**Avis délibéré de l’Autorité environnementale
sur le renouvellement de l’autorisation
d’exploitation d’une carrière de gneiss
à Rosis (34)**

n°Ae : 2019-29

Avis délibéré n° 2019-29 adopté lors de la séance du 15 mai 2019

Figure 3 : Principes de remise en état (source : dossier)

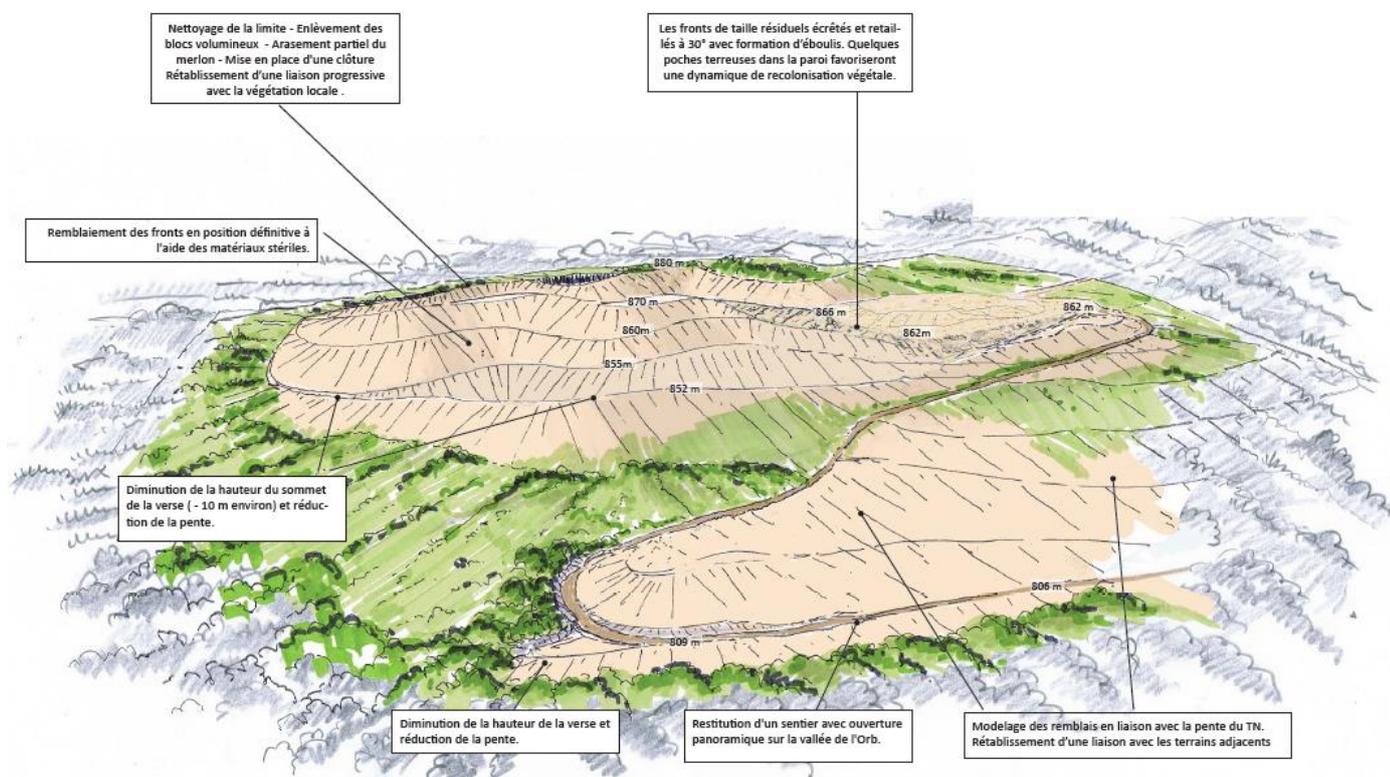
Pour la carrière haute comme pour la carrière basse, le principal enjeu concerne, à court comme à long terme, la qualité de la remise en état qui doit permettre au site de retrouver une vocation naturelle, en suivant les préconisations de l'étude paysagère et en utilisant les stériles d'exploitation, sans apport de matériaux extérieurs. Les principes retenus, pour la carrière haute comme pour la carrière basse, sont bien décrits¹³ et phasés, y compris par le biais de différents croquis d'insertion. Les principales orientations de la remise en état sont résumées sur la figure suivante.

¹³ Il conviendrait cependant de supprimer, dans l'étude d'impact, la mention du maintien de zones de fronts résiduelles, option finalement non retenue par le maître d'ouvrage.

Les opérations de remise en état de la partie basse feront l'objet d'un suivi par un paysagiste. L'Ae estime que ce suivi devrait également être mis en œuvre tout au long de l'exploitation de la carrière haute. Les rapporteurs ont été informés qu'une commission de suivi émanant de la CDNPS serait par ailleurs mise en place.

L'Ae recommande d'étendre le programme de suivi paysager prévu pour la carrière basse à la carrière haute et à sa remise en état progressive.
